Classificazione: MS.01.11.12/3.143

RAPPORTO DI ISPEZIONE AMBIENTALE ORDINARIA
RELATIVO ALLA INSTALLAZIONE:
**PROGRAMMA AMBIENTE APUANE S.p.A.
MONTIGNOSO (MS)**

Anno 2023

ATTIVITÀ ISPETTIVA AI SENSI DEL
DECRETO LEGISLATIVO 152/2006 e s.m.i. - (art. 29-decies)

Figura 1: Analisi Triclorometano su PZ5. Confronto analisi ARPAT e Programma Ambiente

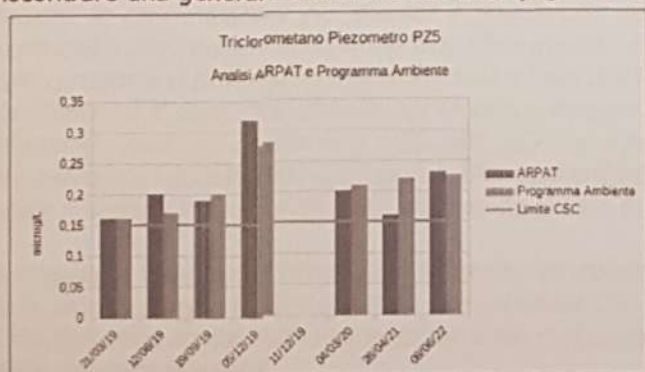
Dalle analisi si riscontra un superamento del parametro Triclorometano nei piezometri PZ5 e PZ10.

Per il Piezometro PZ7 si hanno superamenti per i parametri Ferro e Manganese; un lieve superamento in PZ10 per il Ferro e un lieve scostamento in S3 per i Solfati, rispetto a quanto definito nel PMA come "Fondo Naturale". Un confronto con le analisi svolte nel 2019, 2020, 2021 e 2022, sia da Arpat che da Programma Ambiente, in 7 distinte occasioni, riferite al parametro Triclorometano (sia nel Piezometro PZ5 che nel PZ10), ha permesso di riscontrare una generale uniformità del dato (Figura 1 e 2).

Figura 3: Tendenza Triclorometano nei Piezometri PZ5 e PZ10. Periodo Luglio 2013 - Maggio 2023 (Analisi ARPAT)

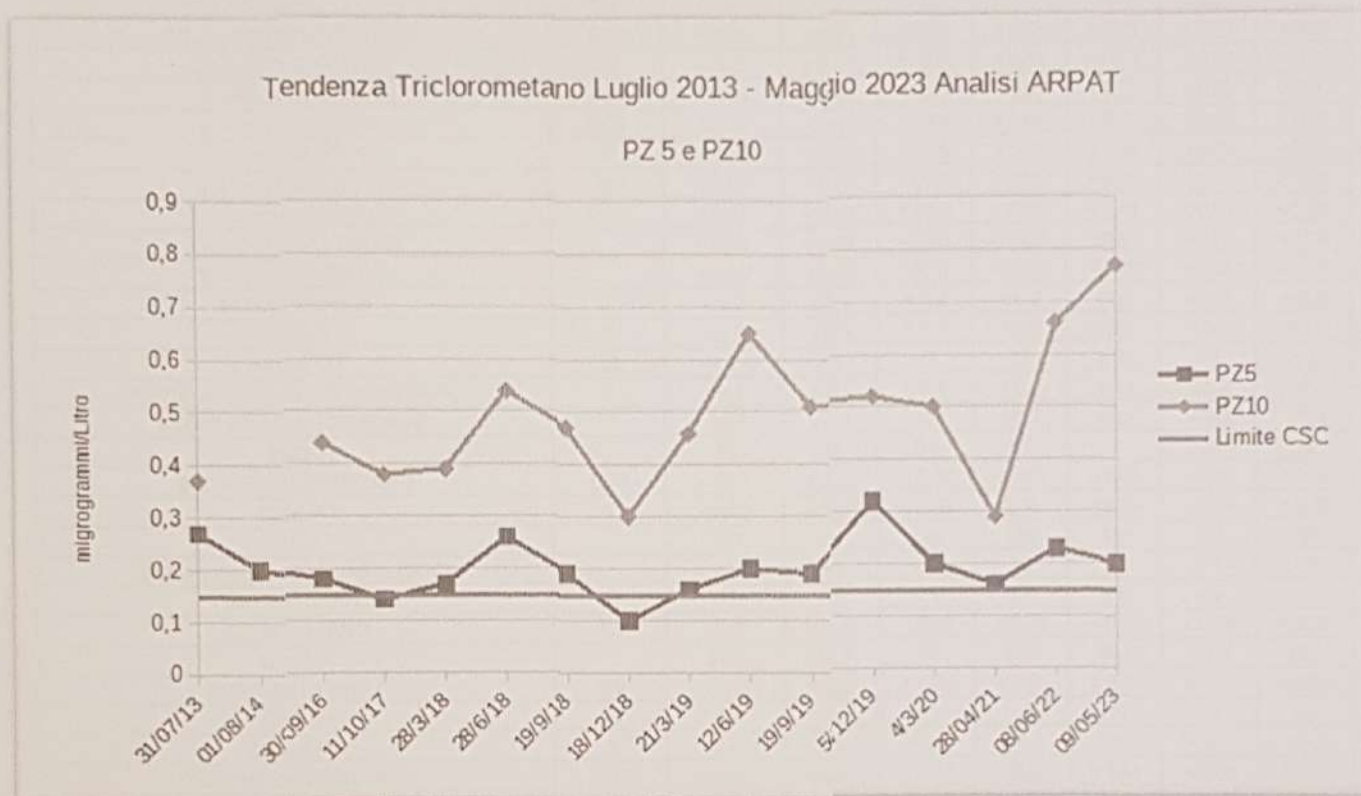
La tendenza delle concentrazioni di Triclorometano (nelle analisi effettuate da Arpat) nei due piezometri è mostrata in Figura 3 relativamente all'intervallo di tempo Luglio 2013 - Maggio 2023, dove si riscontra una generale costanza del parametro, al di sopra del limite delle CSC (ad esclusione delle analisi di Ottobre 2017 e Dicembre 2018 per il Piezometro PZ5), sempre per il piezometro di monte (PZ10) con concentrazioni più elevate del piezometro di valle (PZ5).
